改善箇所説明図

図：左ハンドル

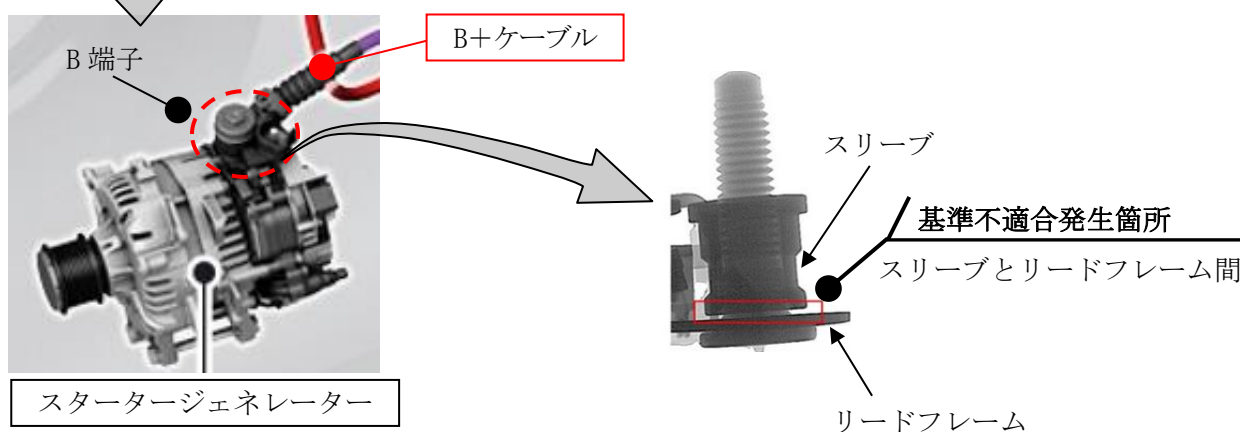
不具合の内容

スタータージェネレーターの B 端子において、製造管理が不適切なため、スリーブとリードフレーム間に隙間が生じているものがある。そのため、接続が緩み抵抗値が増加し B 端子が異常過熱して警告灯が点灯し、最悪の場合、火災に至るおそれがある。または、走行中にエンジンが停止して走行不能となるおそれがある。

全車両、良品のスタータージェネレーターへ交換する。また、スタータージェネレーターの B 端子と B+ケーブル締結部を点検して、必要に応じて B+ケーブルを交換する。

識別：左フロントドアロアヒンジ取り付けボルト（下側）の頭に緑色ペンを塗布する。
